### ANNEXE au courrier de demande de compléments

Ce tableau fait état de l'examen du dossier de demande d'autorisation environnementale par l'inspection des installations classées, service coordonnateur de l'instruction.

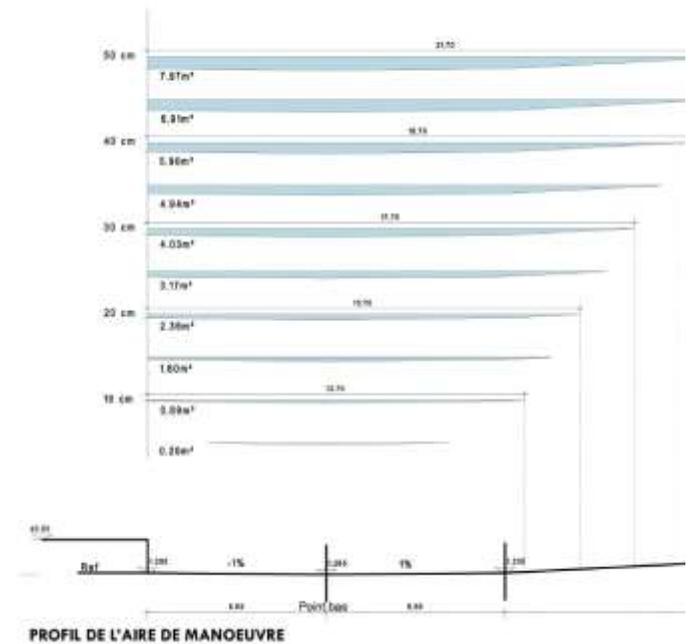
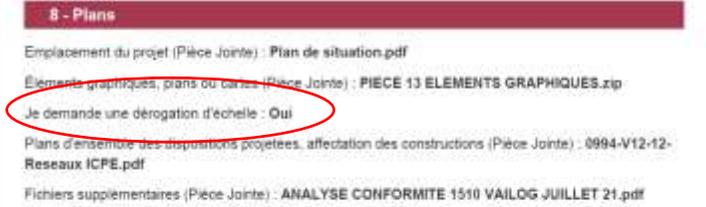
La gestion des eaux d'extinction dans les cellules principales doit être développée (gestion des eaux lorsque la hauteur d'eau est supérieure à 4,5 cm dans le cas d'un apport d'eau d'extinction de plus de 2 heures, modalités techniques mises en œuvre pour éviter que les eaux d'extinction des cellules principales entrent dans les cellules de produits dangereux, etc.).

*Un paragraphe complémentaire a été ajouté en page 125 de l'étude des dangers :*

*En cas d'utilisation de l'eau incendie pendant plus de 2 heures, la rétention interne débordera via les portes à quai des cellules de stockage dans les aires de manœuvre des poids lourds.*

*Sur la façade Nord, 400 mètres linéaires de quais sont disponibles pour la rétention des eaux d'extinction incendie.*

*Sur la façade Sud, 400 mètres linéaires de quais sont également disponibles pour la rétention des eaux d'extinction incendie.*

*Sur chaque façade, les quais permettent de retenir 944 m<sup>3</sup> d'eau d'extinction incendie. La capacité de stockage dans les quais de l'établissement a été déterminé à partir de l'analyse des pentes des cours camions ci-dessous :*
